改善箇所説明図

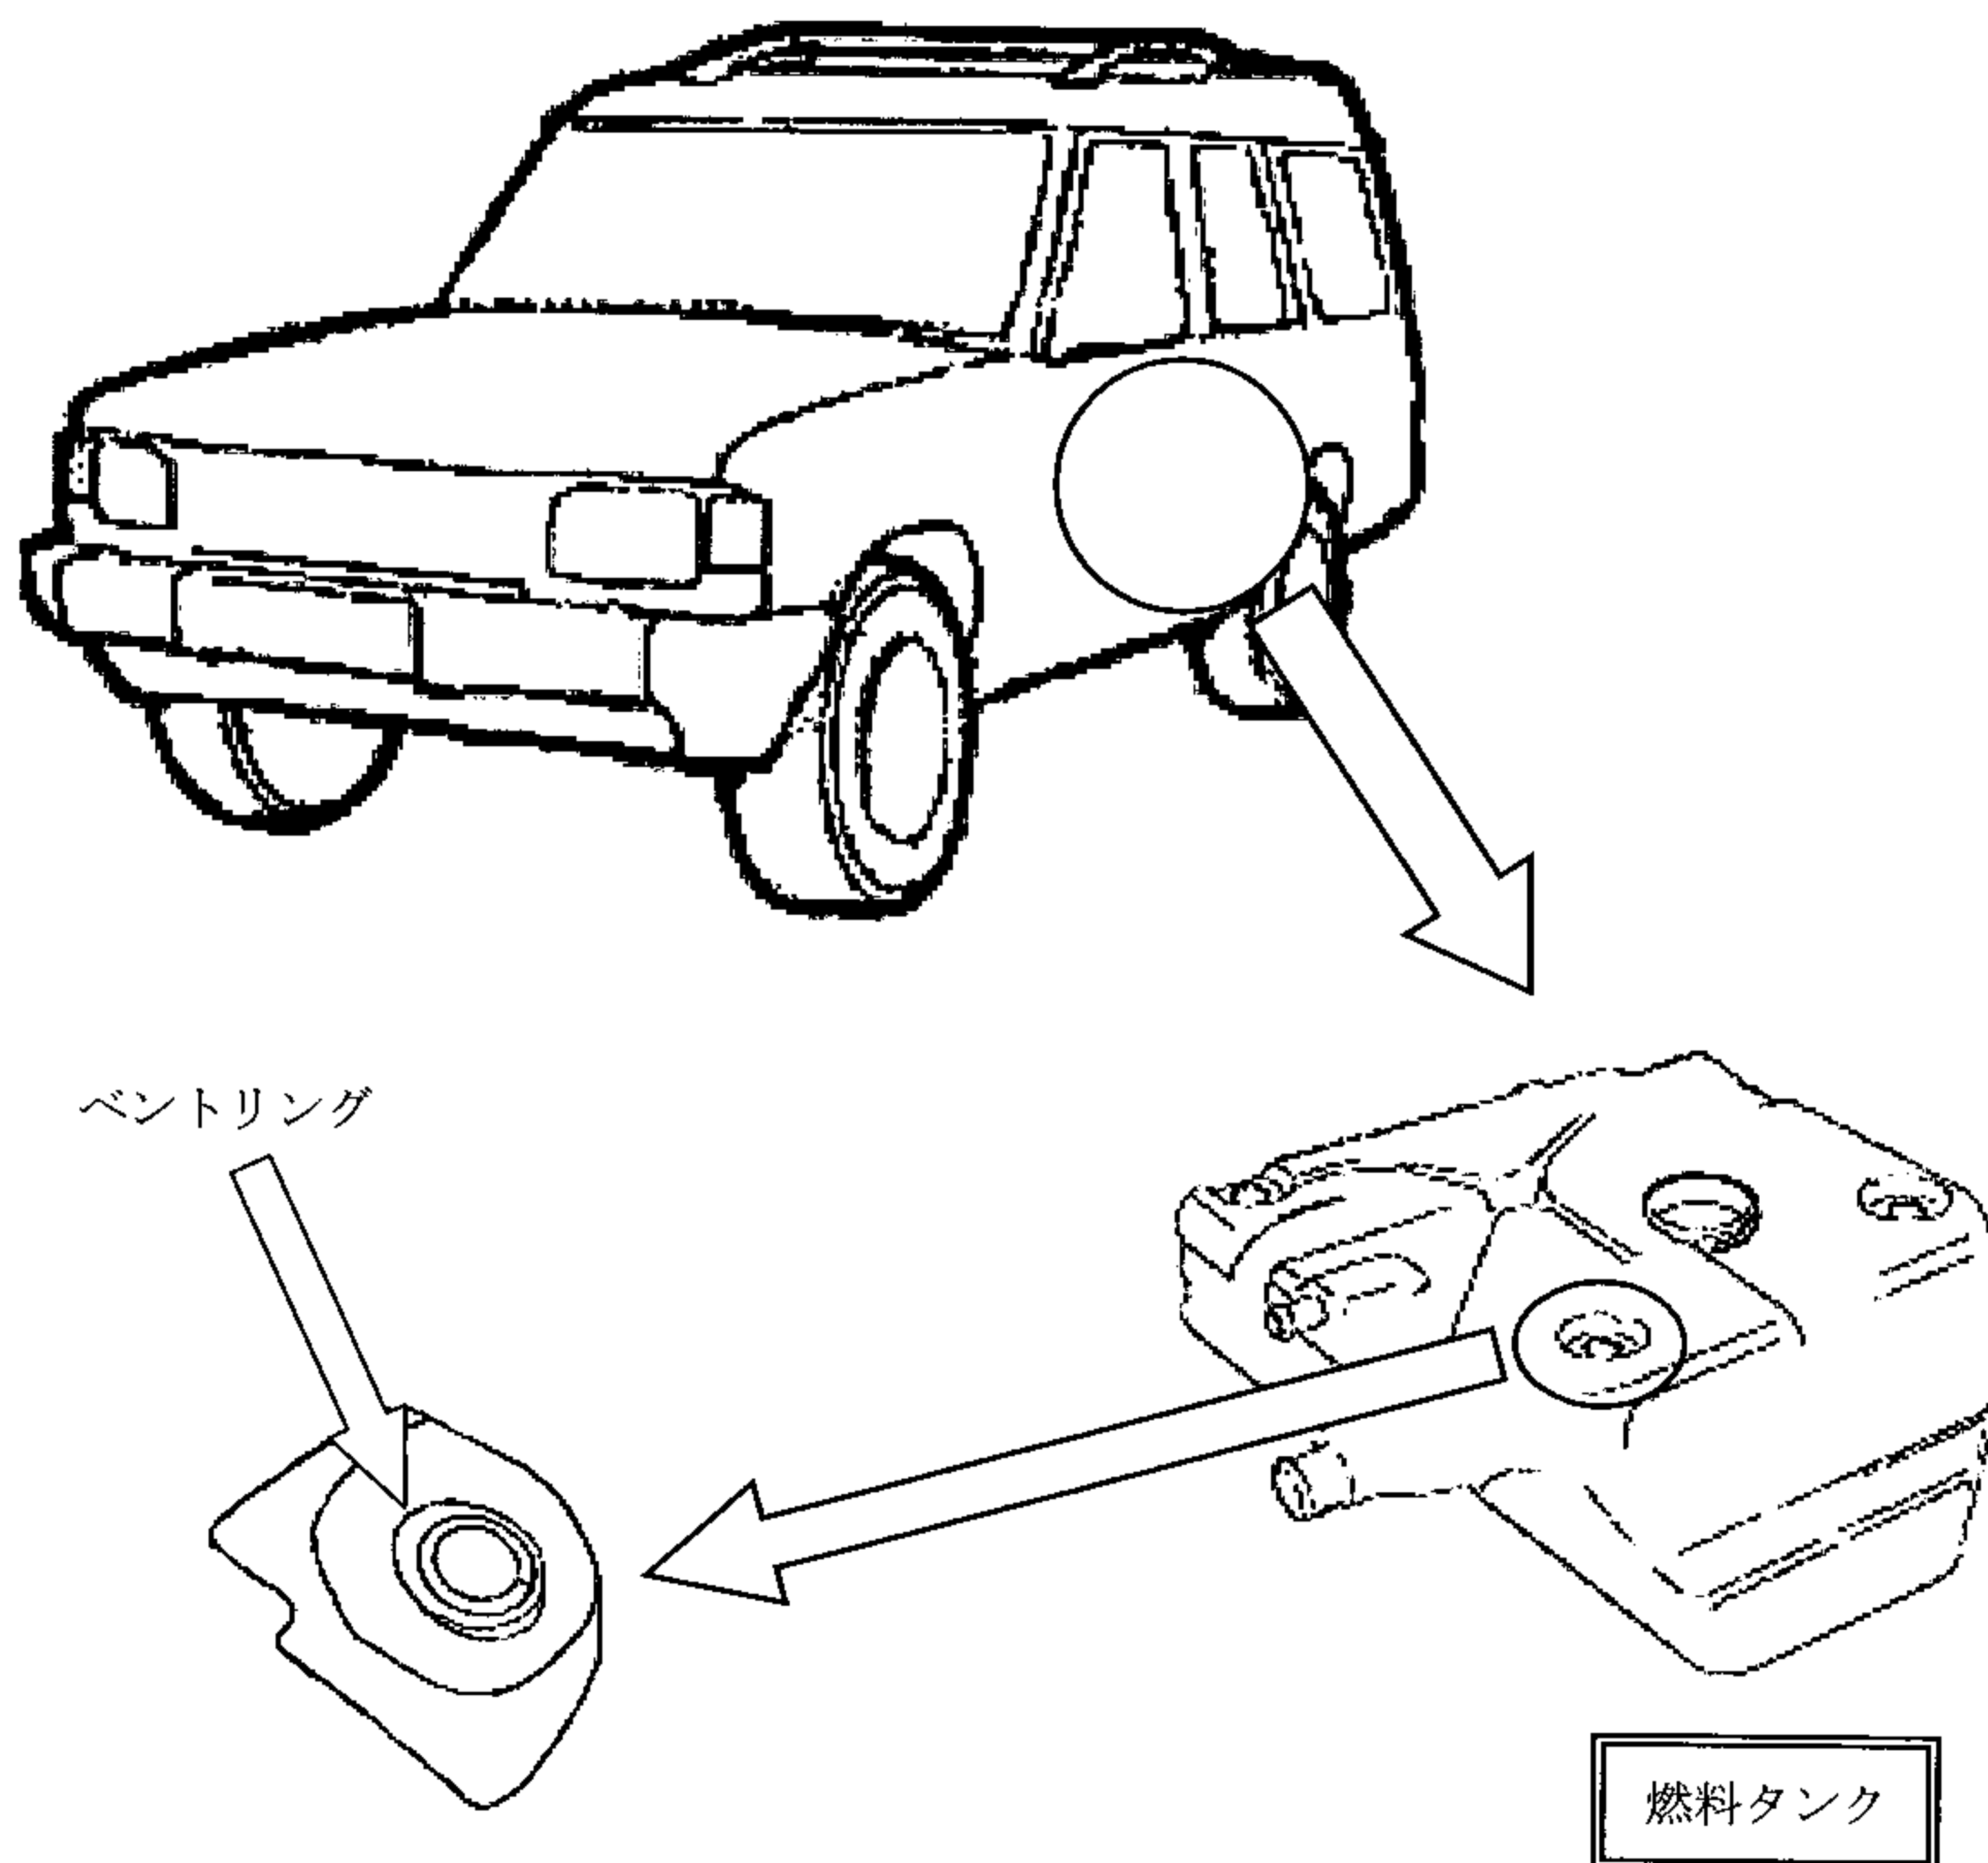
樹脂製燃料タンクに溶着されているベントリング（走行中に液体の燃料が燃料蒸発ガス吸着キャニスタに吸い込まれないためのベントバルブが接続されているもの）の成型が不適切なため、当該燃料タンクの膨張収縮の繰り返しにより、当該ベントリングに亀裂が入ることがある。そのため、燃料の残量が多い場合、当該ベントリングから燃料が漏れるおそれがある。

全車両、樹脂製燃料タンクを対策品と交換する。

なお、部品の供給に時間を要することから、当面の暫定措置として、全車両、樹脂製燃料タンクからの燃料漏れを点検し、漏れているものは対策品と交換し、漏れていないものは後日対策品と交換する。

認識：燃料口フラップの裏に白色のペイントを塗布する。
